1. Änderung des Bebauungsplans Nr. I/ St 50 „Wohnen und Arbeiten auf dem Schillinggelände“

- Auswertung der Stellungnahmen aus den Beteiligungsschritten gemäß § 4a i.V.m §§ 3 (2), 4 (2) BauGB
- Übersicht: Ergänzungen und Änderungen der Planunterlagen nach der Offenlage
- Auswertung der beschränkten Beteiligung der betroffenen Grundstückseigentümer gemäß § 4a (3) BauGB

Stand: Satzung, Februar 2024

5. Auswertung der beschränkten Beteiligung der betroffenen Grundstückseigentümer gemäß § 4a (3) BauGB

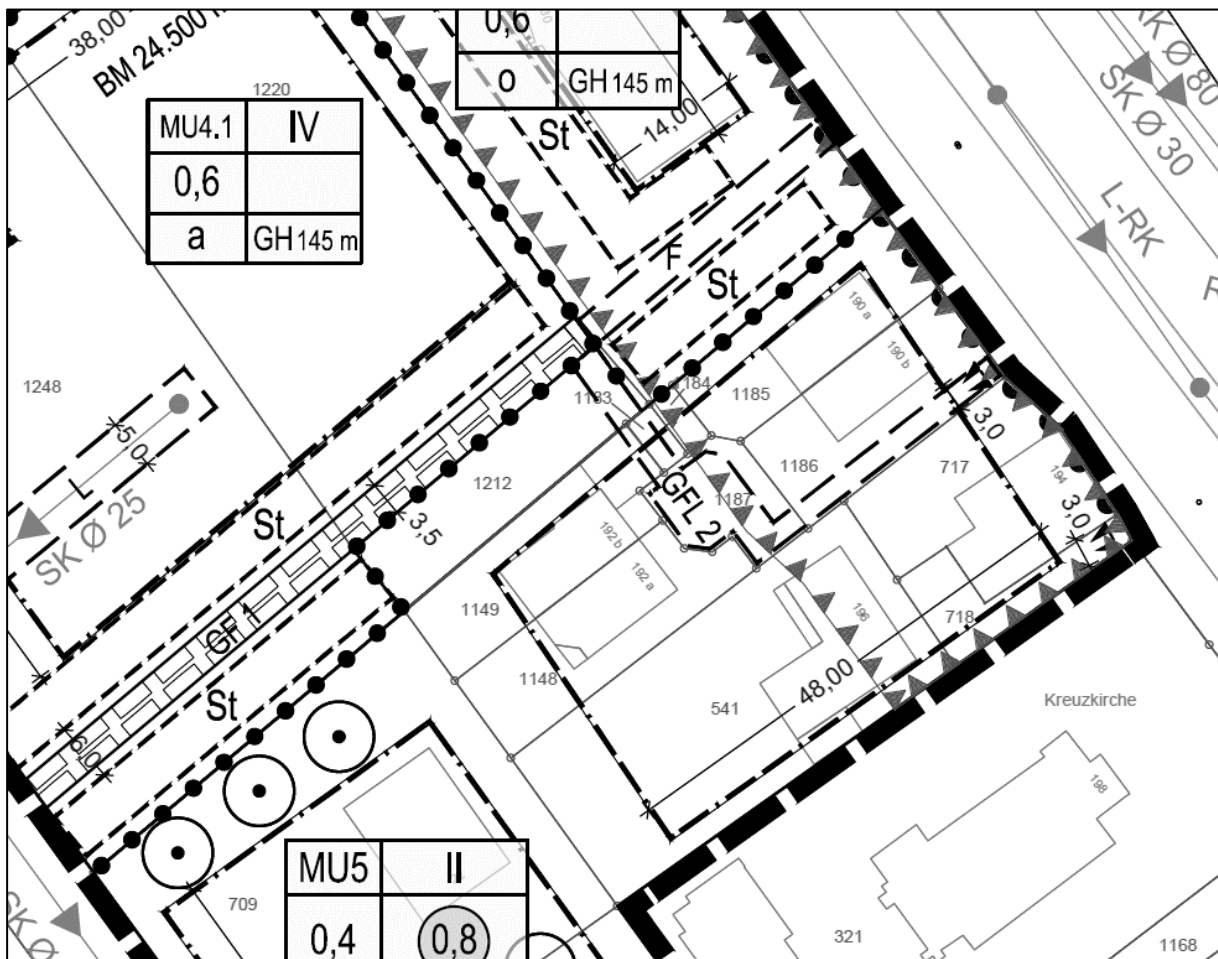
Aufgrund einer eingegangenen Stellungnahme eines Trägers öffentlicher Belange ergab sich im Übergangsbereich zwischen dem GFL 2 und dem GF 1 Flächen ein ergänzender Bedarf zur Regelung.

Hier erscheint es notwendig, durch ein ergänzendes, bzw. räumlich erweitertes GFL-Recht planerisch klarzustellen, dass den Anliegern der GFL 2- Fläche für den Zeitraum bis zur Bausträgerwechsel, bzw. Zustimmung einer Zufahrt im Falle von Abriss, Neubau, Erweiterung ihrer Gebäude oder Änderung des Nutzungszweckes, eine alternative Erschließung darzustellen.

Zu diesem Zwecke wurde eine GFL-Fläche als Verbindung zwischen der GFL 2-Fläche und der GF 1-Fläche geschaffen und den Betroffenen zur Stellungnahme zugesandt.

Ein betroffener Anlieger hat sich fristgerecht zurückgemeldet und die Änderungen aus persönlichen Gründen nicht begrüßt.

Zur besseren Klarstellung wurde im Rahmen des Gespräches deutlich, dass die GFL-Fläche, die sich in der Verbindung zwischen GFL 2 und GF 1 befindet als eigenständige GFL-Fläche festgesetzt werden sollte.

Die Betroffenen äußerten Unverständnis darüber, dass sie in den vergangenen Jahren seit Aufstellungsbeschluss des Ursprungsplanes I/ St 50 „Wohnen und Arbeiten auf dem Schillinggelände“ nicht durch ein Schreiben darauf aufmerksam gemacht wurden, dass Ihre Grundstücke bereits im Ursprungsplan enthalten waren. Sie hätten sich eine persönliche Information zum Bebauungsplanverfahren gewünscht. Aus diesem Grunde sind die Betroffenen mit der Planung nicht einverstanden und formulierten in einem anschließenden Schreiben vom 14.11.2023, dass sie mit der Änderung nicht einverstanden sind.

Der Anregung zur separaten Festsetzung der Fläche als neue GFL 4-Fläche wird stattgegeben und Ihr zum Satzungsbeschluss gefolgt.

Das Nicht- Einverständnis der Betroffenen bezieht sich auf das formale Vorgehen eines Bebauungsplanverfahren nach den Vorgaben des BauGB und nicht gegen die Festsetzungen im konkreten Fall.

Der Eingabe des Betroffenen wird daher teilweise stattgegeben.
